PLUI EPT Paris Terres d'Envol

**AVIS GPA**

**Secteur Aérolians Paris – Tremblay-en-France**

**Annexes graphiques**

# Demande n°1:

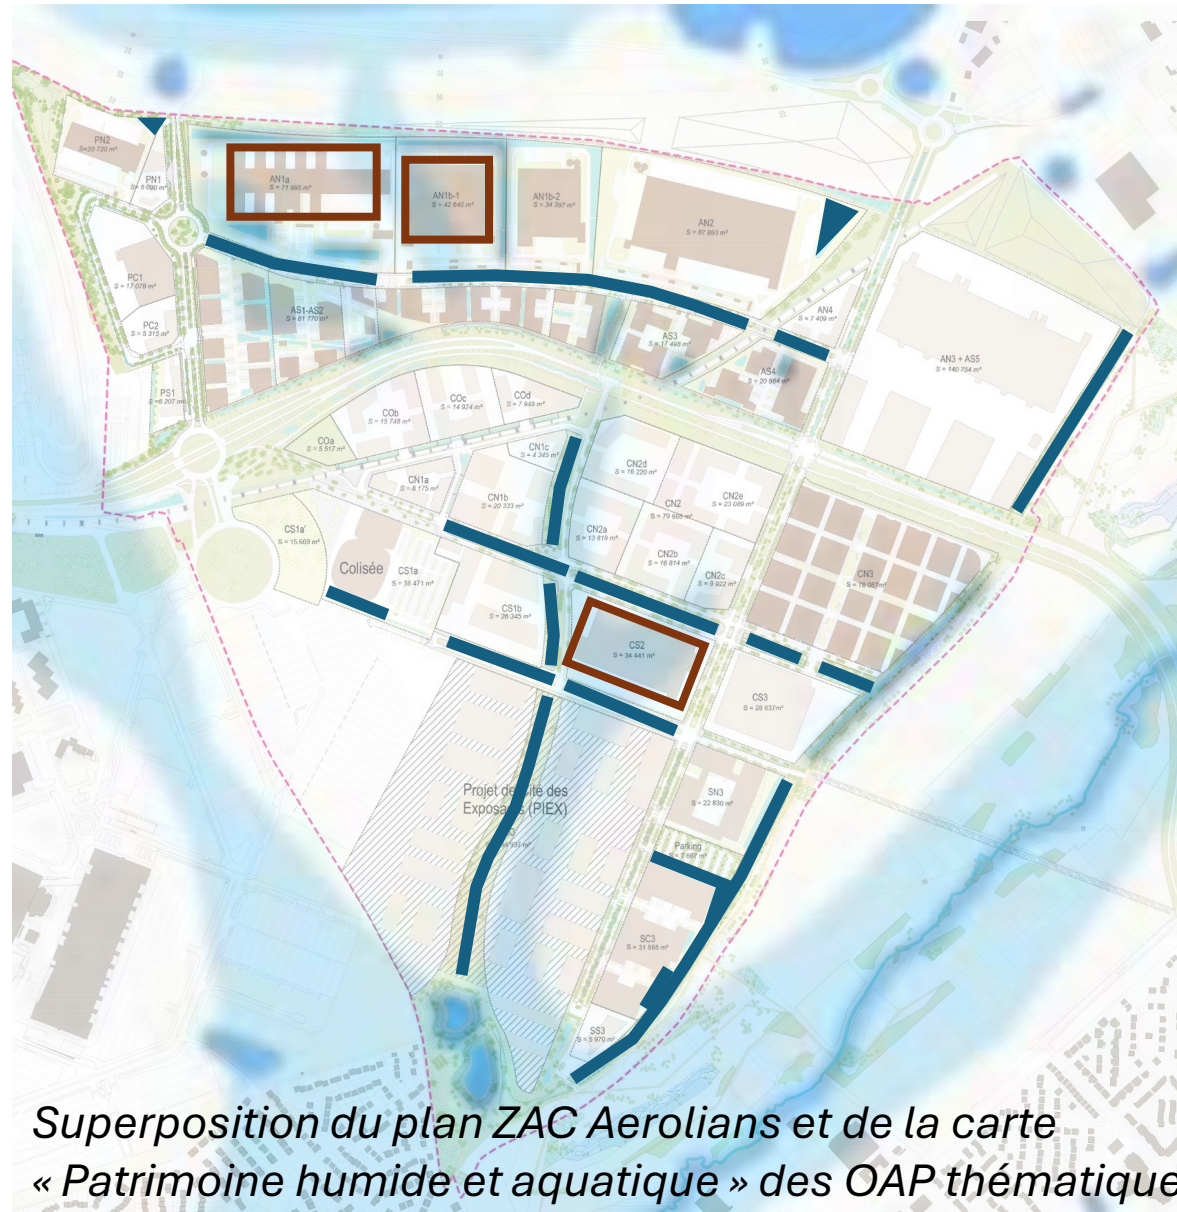
1. "Préserver les zones humides": Actualiser le dessin des zones humides (bleu clair) en fonction des bâtiments existants **entourés en marron dans le plan ci-contre** :

2. "Poursuivre les projets de valorisation de l'eau en surface« (pointillés bleus) : Actualiser selon les noues créées dans la ZAC, **dessinées en bleu dans le plan ci-contre** :

## Demande n°4:

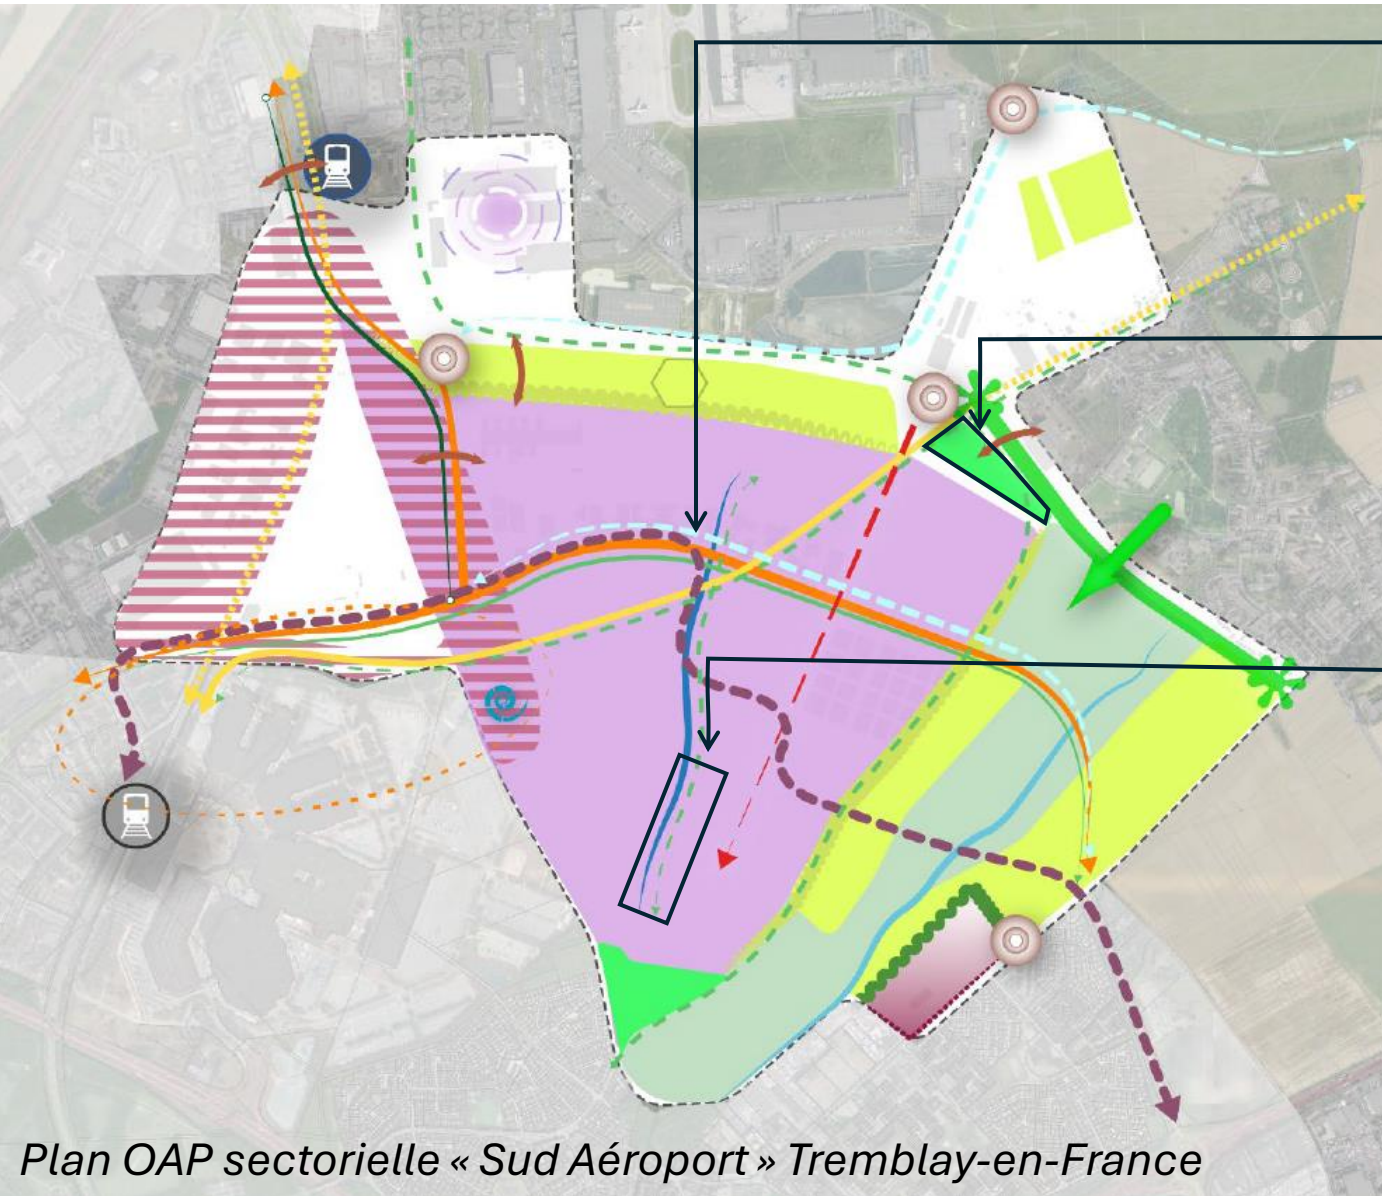
1. "Permettre le doublement des voies de la RD40" **en pointillés bleus clairs** : projet abandonné, à supprimer de la légende.

2. : "Développement des espaces naturels et paysagers de transition« , **zone verte fluo** au Nord-Est de la ZAC (zone entourée sur le plan ci-contre): à mettre en compatibilité avec le plan des prescriptions graphiques

3. « Circulation douce à créer« en **pointillés verts** sur le talweg : à supprimer entre la voie sud et le parc pointe sud (zone entourée sur le plan ci-contre)

## Demande n°5.1:

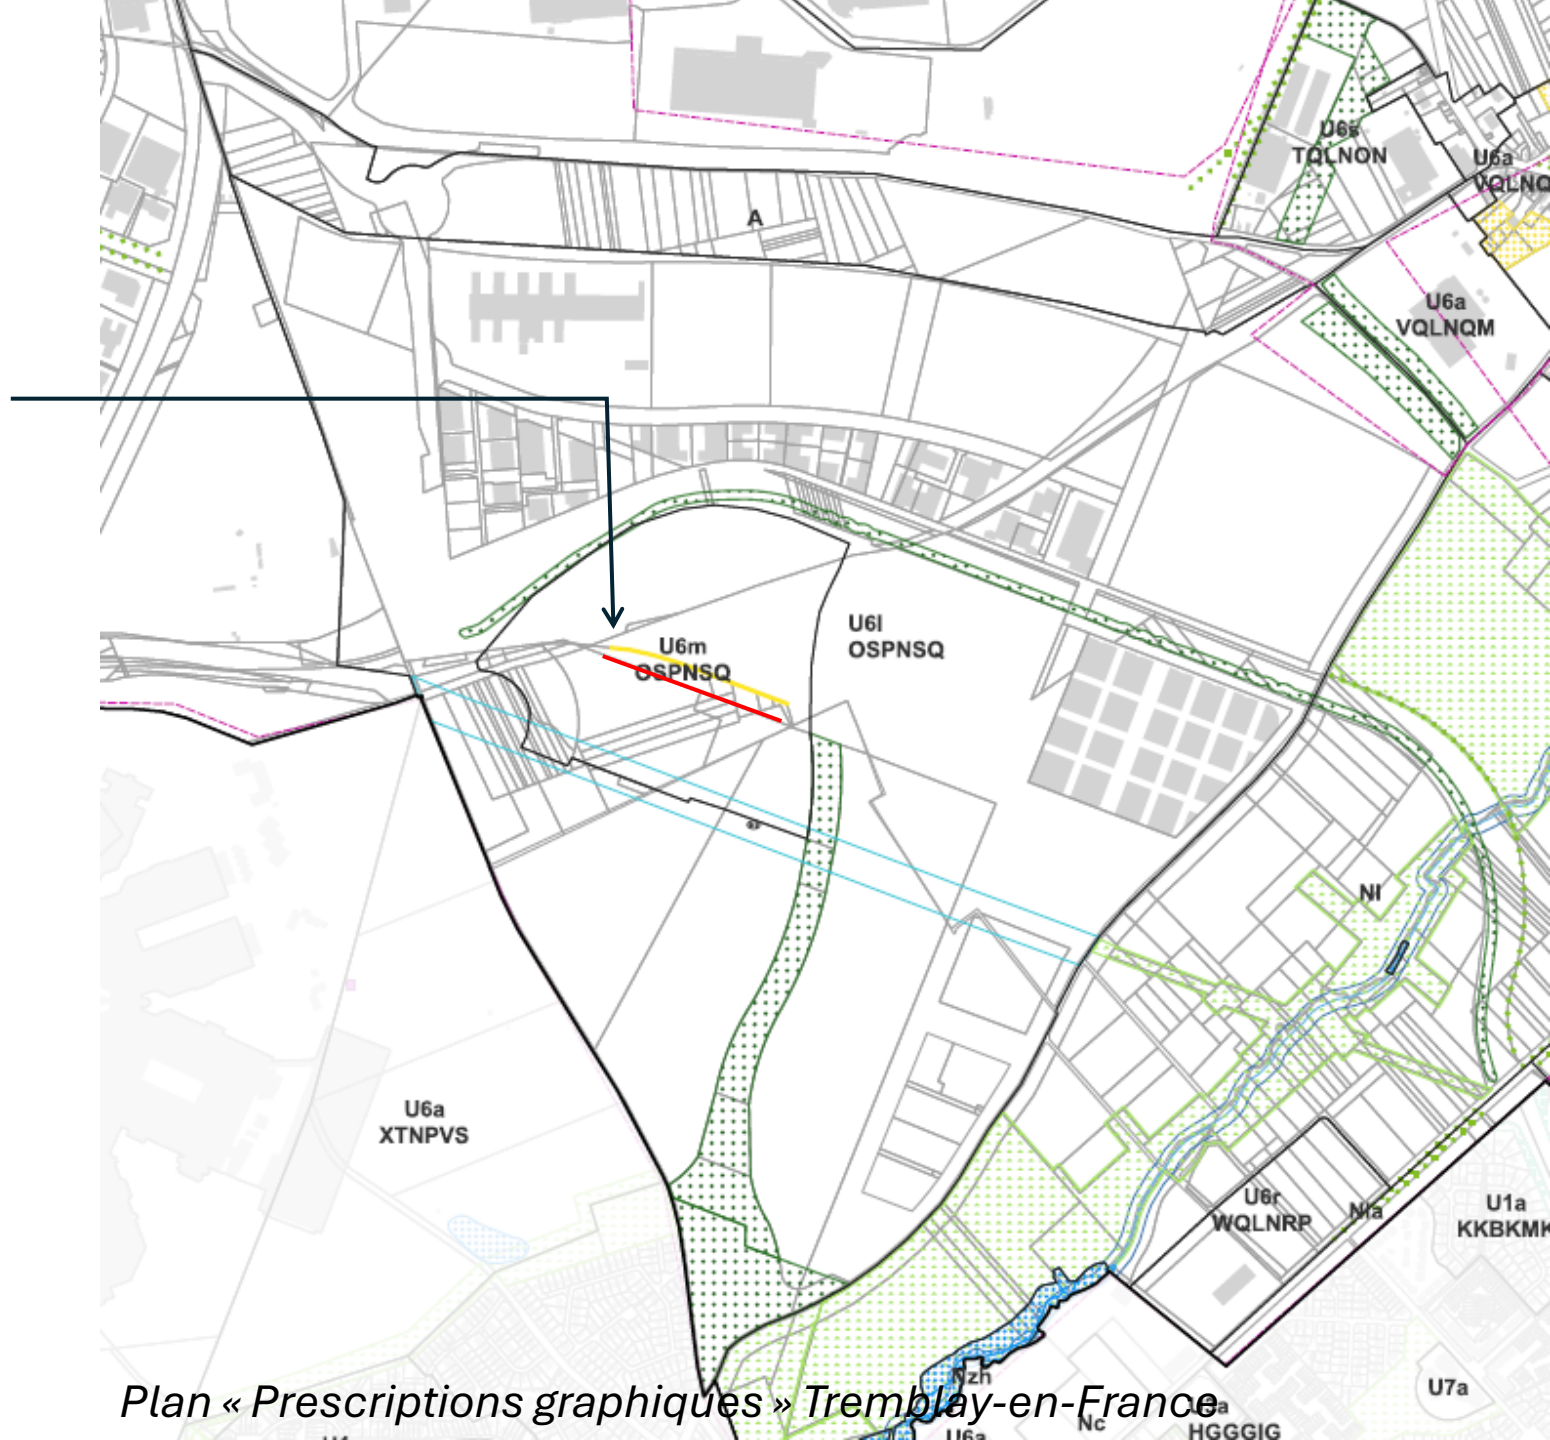
**Linéaire commercial (trait jaune)** à recaler sur la limite parcellaire au sud (cf. tracé avenue Traversière, **en rouge sur plan ci-contre**)

## Demande n°5.2:

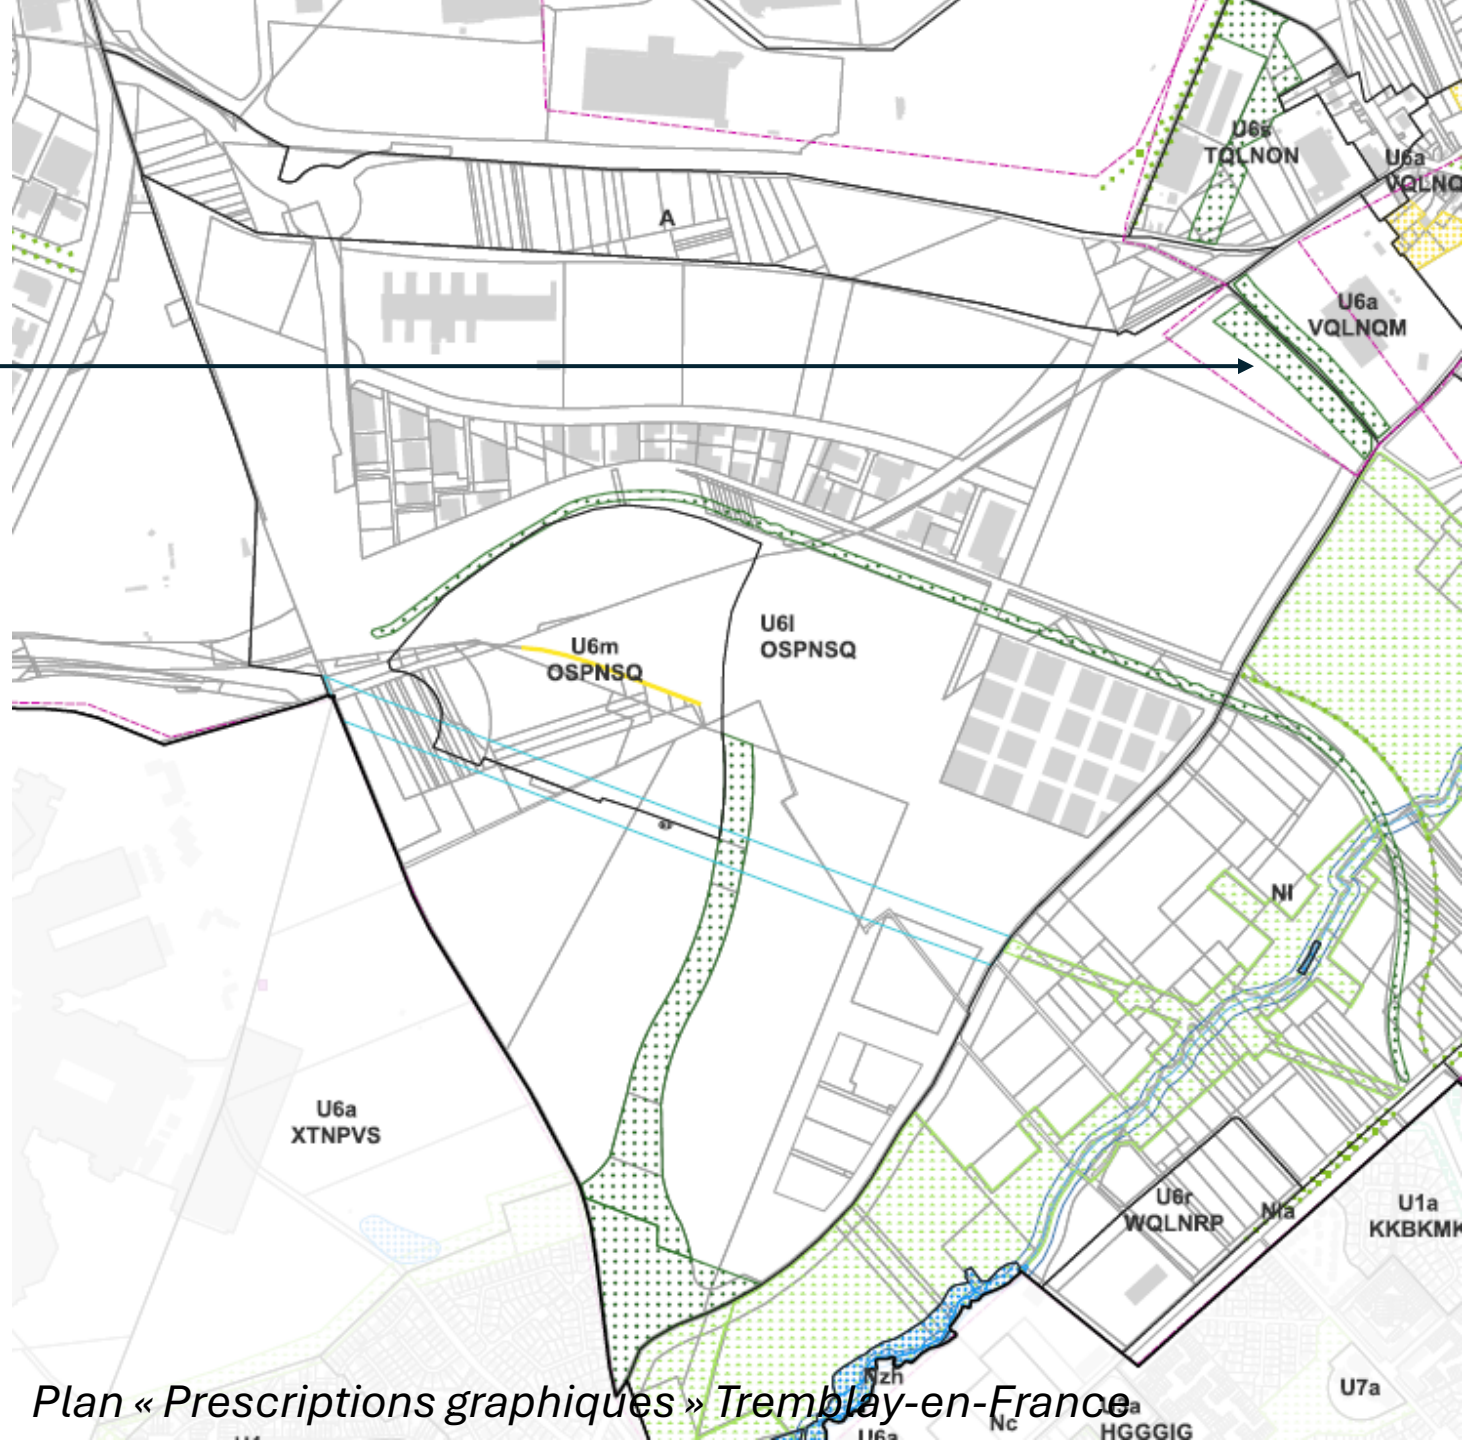
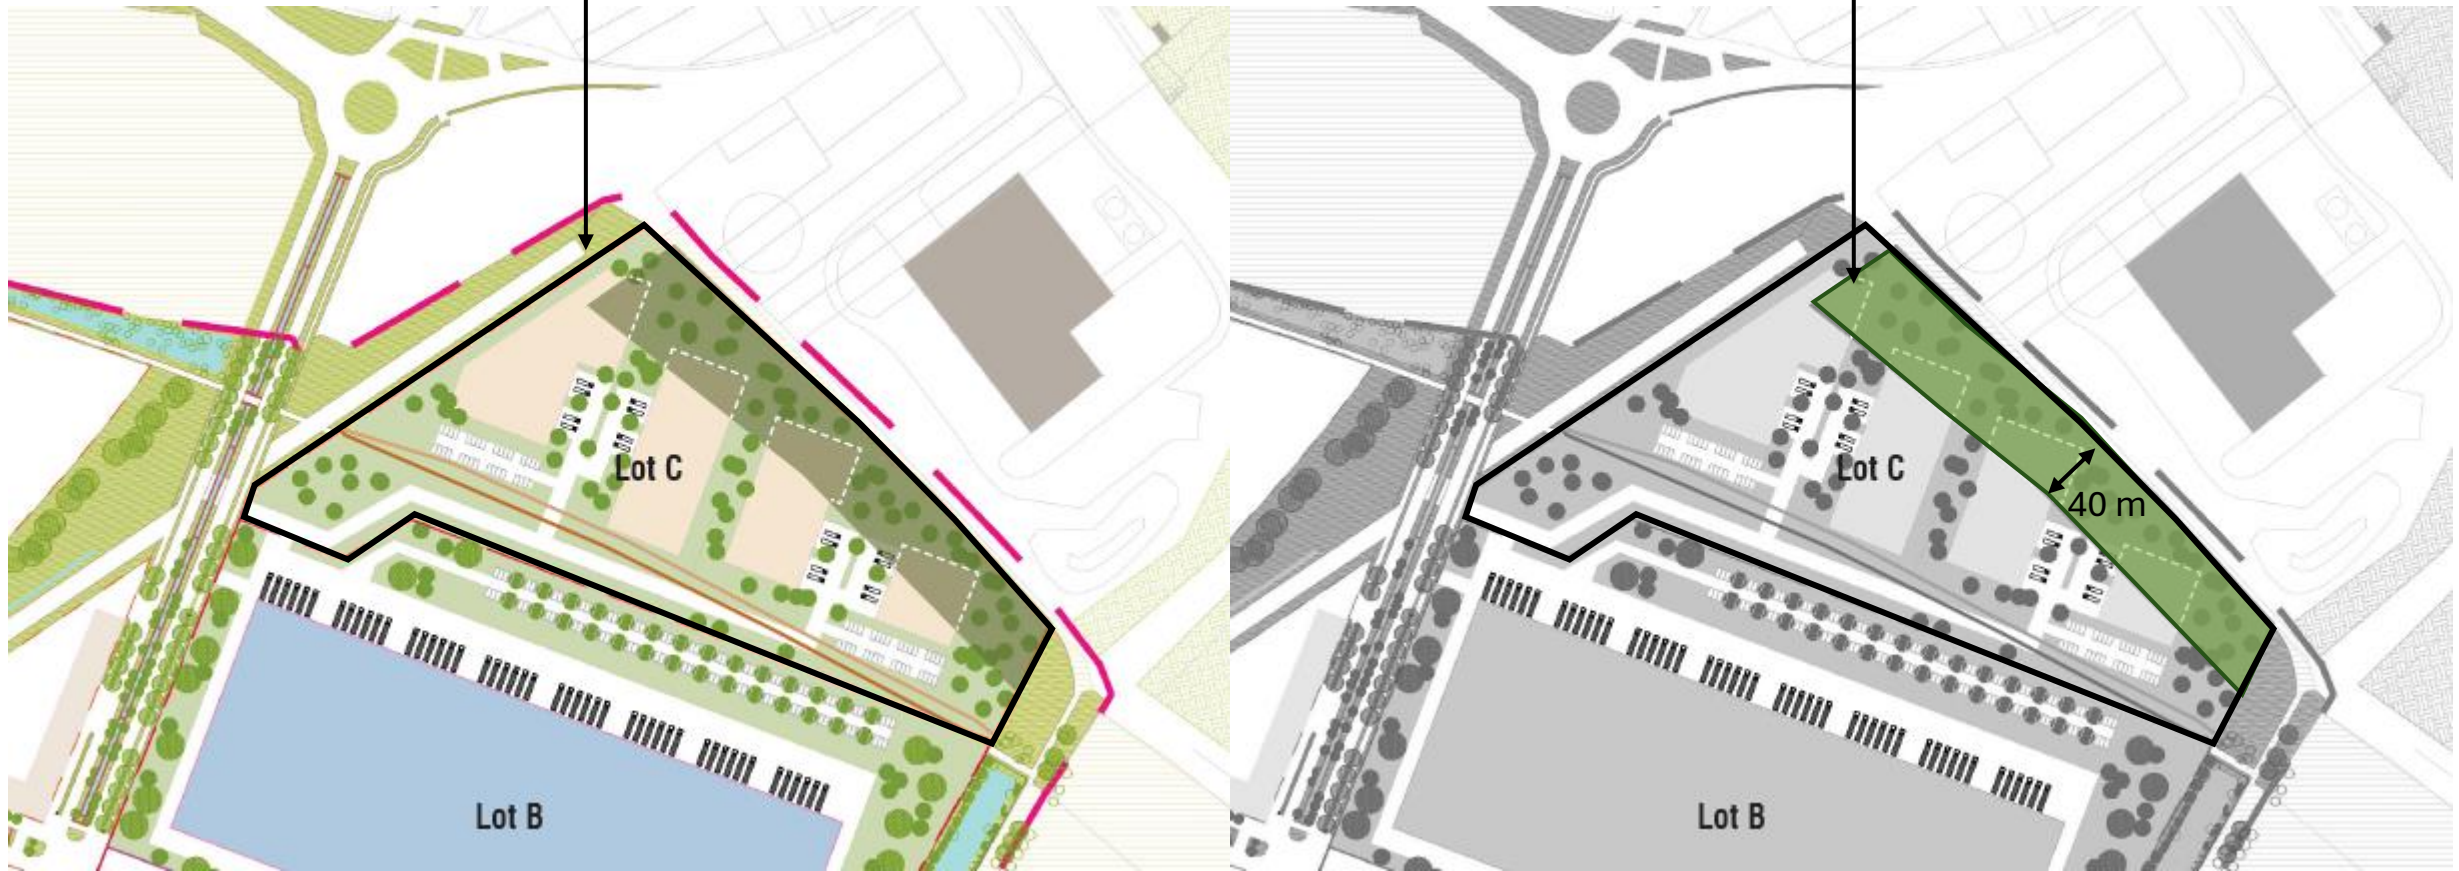
**Espace paysager protégé (pointillés verts)**

au Nord-Est de la ZAC

à mettre en compatibilité avec le projet  
industriel prévu au Nord de la ZAC

## Impact de l'espace paysager protégé sur le projet:

- Impact surface au sol (**zone verte ci-dessous**)  
**11 655 m<sup>2</sup> soit 1/4 du lot**
